situace objízdné trasy

Rekonstrukce sil. III/2784, SO 102, návrh DIO

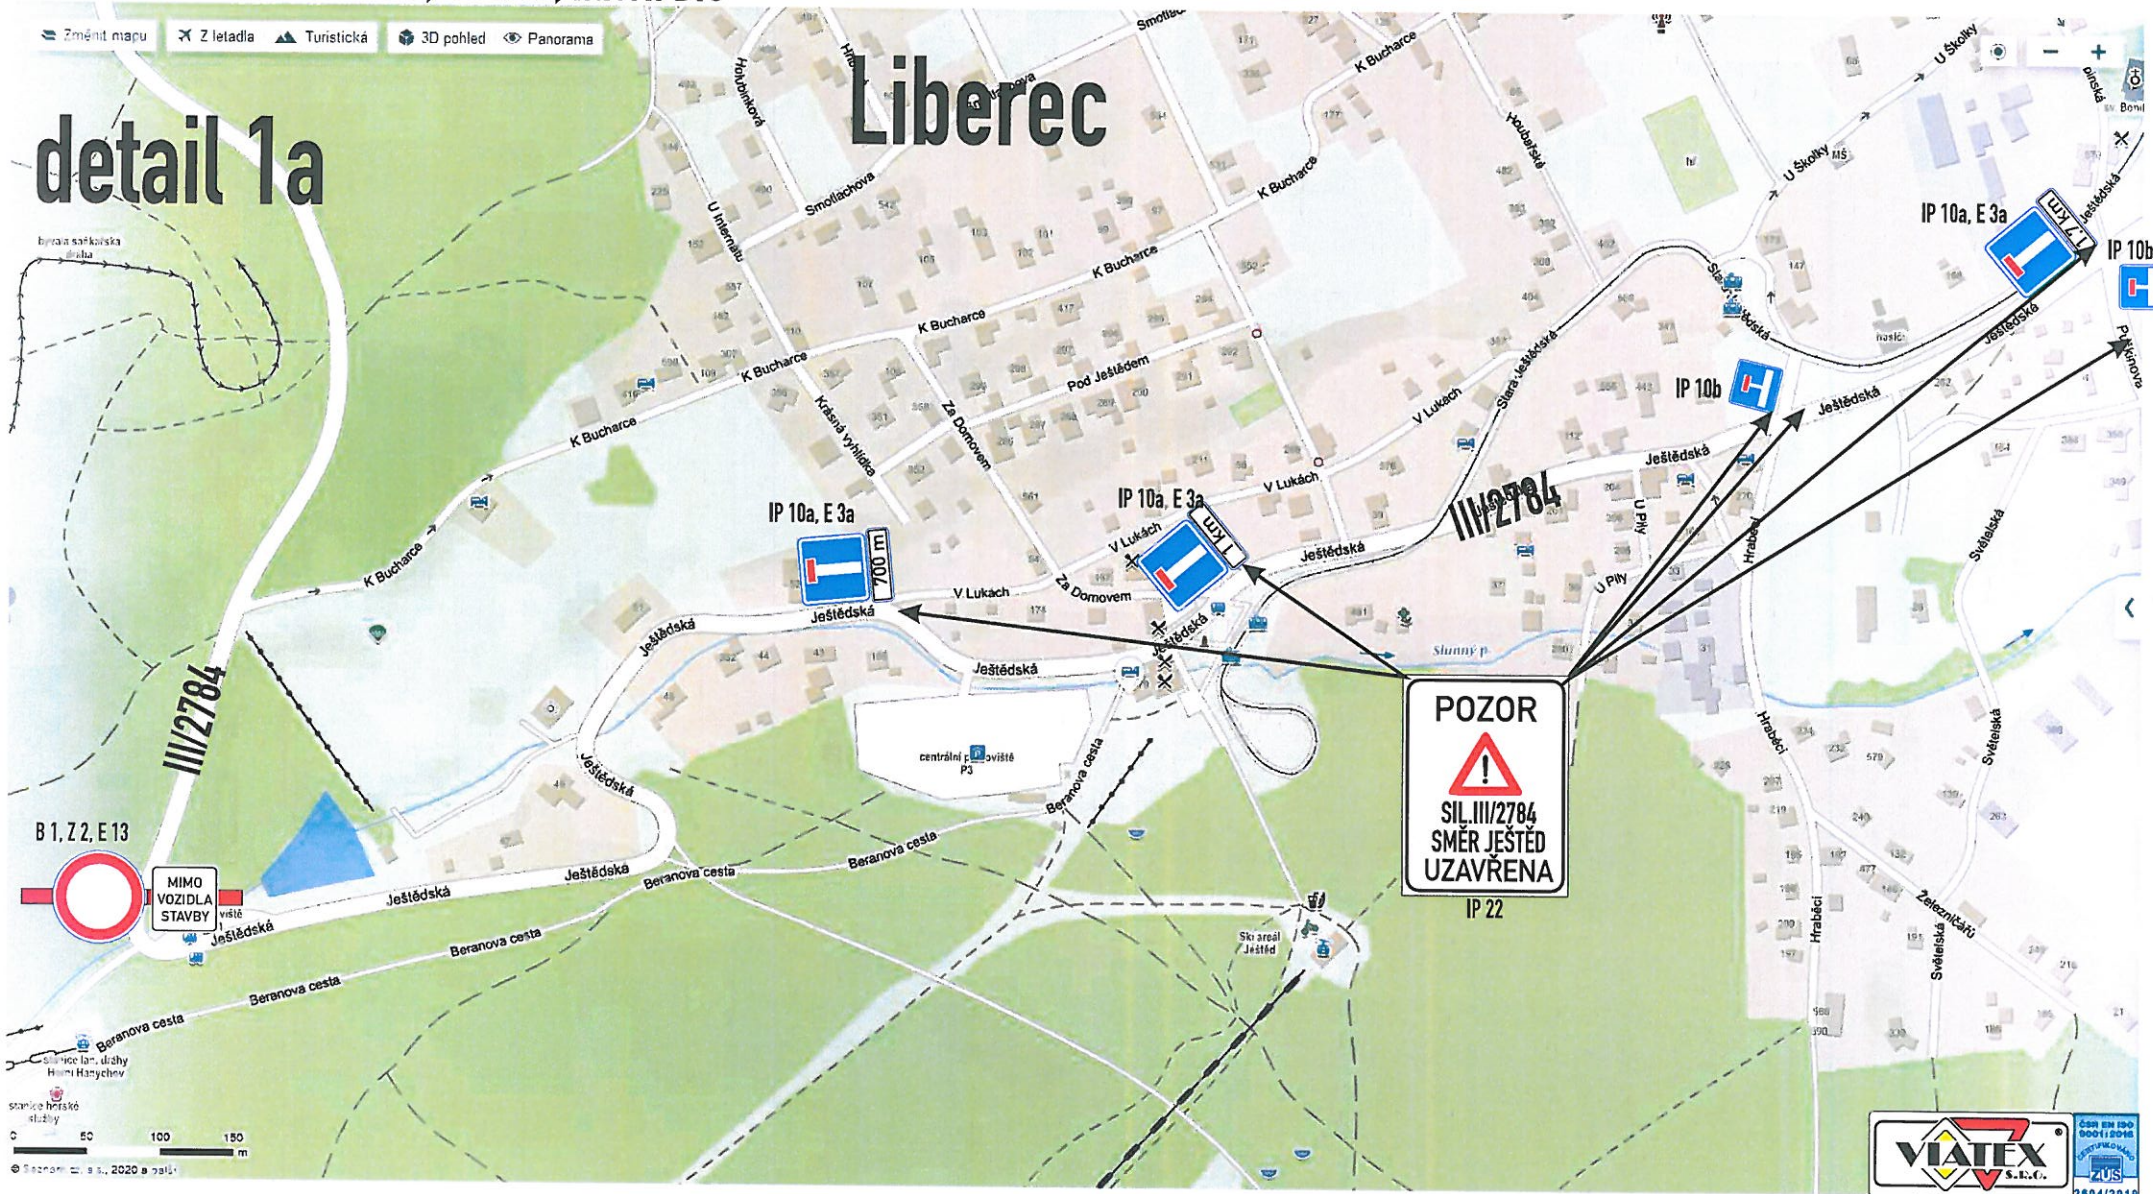
Policie České republiky, jakožto dotčený orgán vydávající stanovisko ve smyslu ust. §25/1 z.č. 13/1997Sb. a §77/2b z.č. 361/2000Sb. s předloženým návrhem souhlasí za podmínky dodržení zejména vyhl. č. 294/2015Sb., Technických podmínek č. 66 (včetně výstražného osvětlení) a dále:

- Na výjezdové větvi (směr Ještěd) okružní křižovatky Kubelíkova, České mládeže, Heyrovského požadujeme osadit přenosné značení č. IP10a na retroreflexním žlutozeleném podkladu.

Při splnění výše uvedeného, lze konstatovat, že návrh odpovídá obecným požadavkům na bezpečnost a plynulost provozu na pozemních komunikacích. Odsouhlaseno pod č.j. KRPL-52087-1/ČJ-2020-180506-02.

PŘÍLOHA č. 1 - k DIO
"Rekonstrukce sil. III/2784, SO 102"
sit. sil. III/2879 - Domaslavice

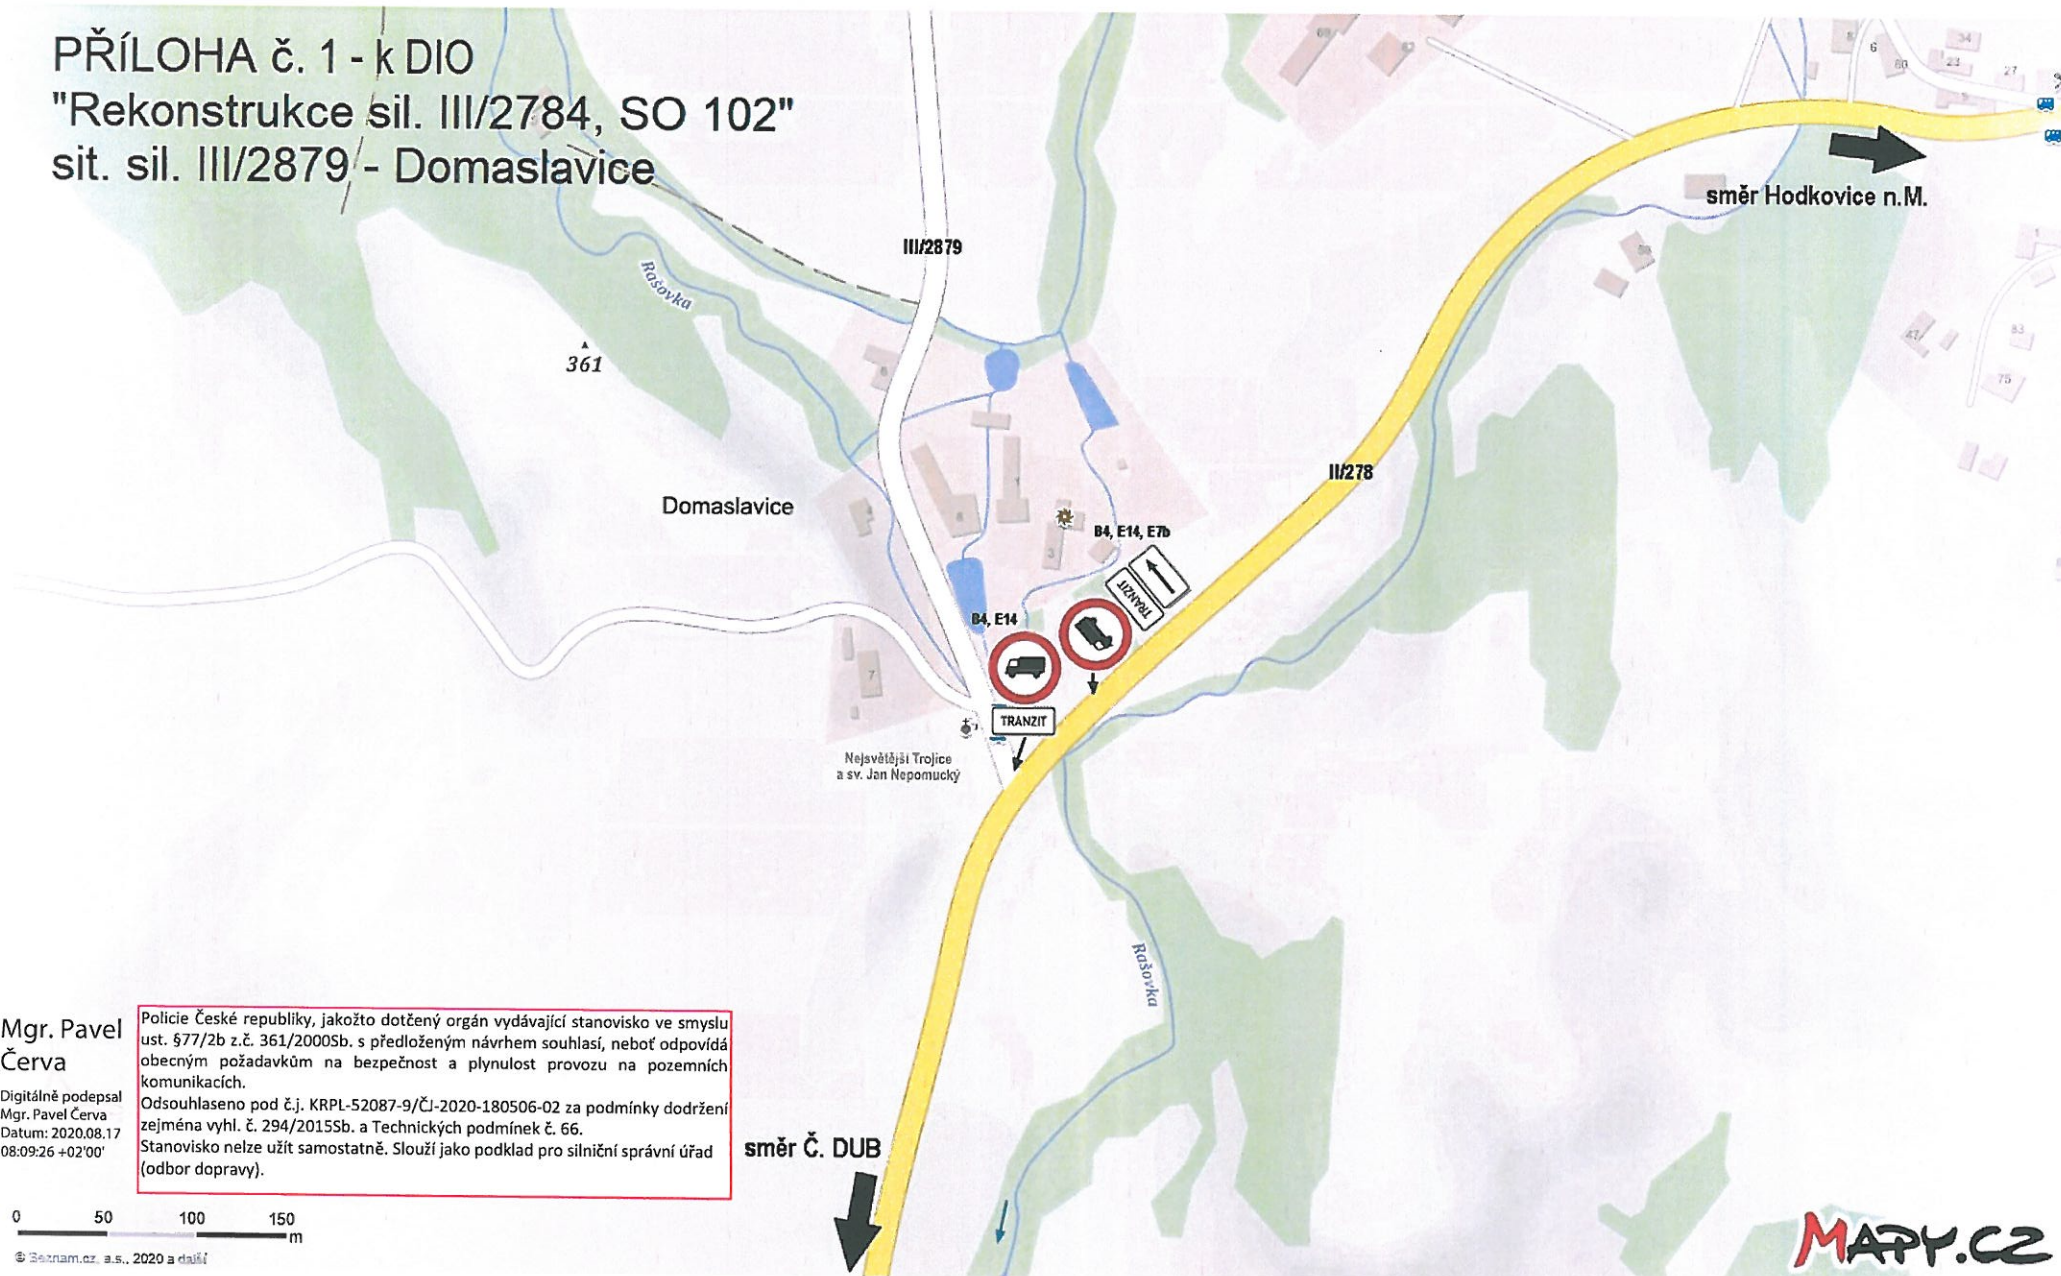
Policie České republiky, jakožto dotčený orgán vydávající stanovisko ve smyslu ust. §77/2b z.č. 361/2000Sb. s předloženým návrhem souhlasí, neboť odpovídá obecným požadavkům na bezpečnost a plynulost provozu na pozemních komunikacích.
Odsouhlaseno pod č.j. KRPL-52087-9/ČJ-2020-180506-02 za podmínky dodržení zejména vyhl. č. 294/2015Sb. a Technických podmínek č. 66.
Stanovisko nelze užít samostatně. Slouží jako podklad pro silniční správní úřad (odbor dopravy).

PŘÍLOHA č. 1 - k DIO
"Rekonstrukce sil. III/2784, SO 102"
sit. sil. III/2879 - Šimonovice

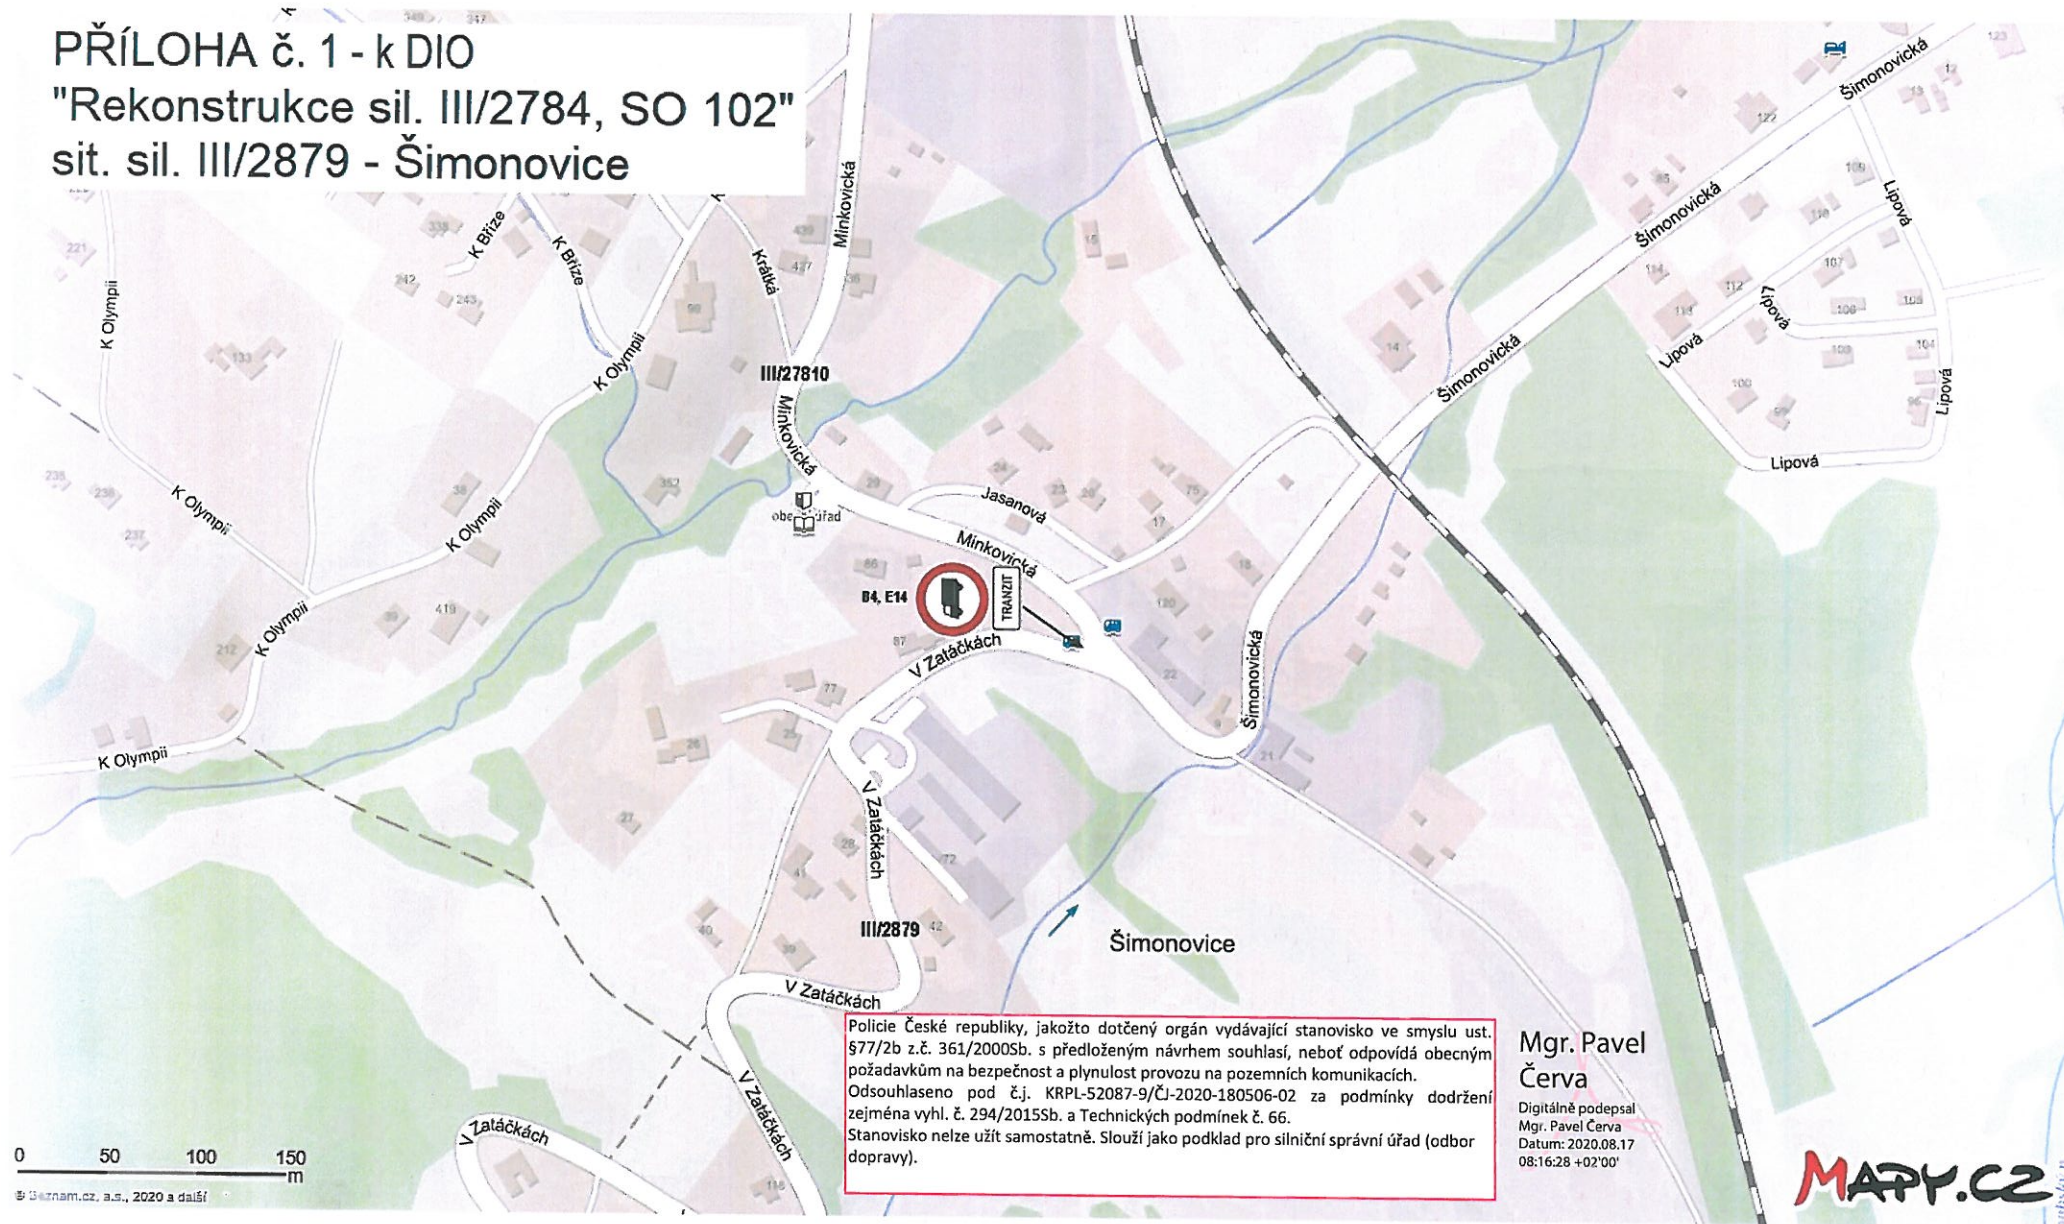
Policie České republiky, jakožto dotčený orgán vydávající stanovisko ve smyslu ust. §77/2b z.č. 361/2000Sb. s předloženým návrhem souhlasí, neboť odpovídá obecným požadavkům na bezpečnost a plynulost provozu na pozemních komunikacích. Odsouhlaseno pod č.j. KRPL-52087-9/ČJ-2020-180506-02 za podmínky dodržení zejména vyhl. č. 294/2015Sb. a Technických podmínek č. 66. Stanovisko nelze užit samostatně. Slouží jako podklad pro silniční správní úřad (odbor dopravy).
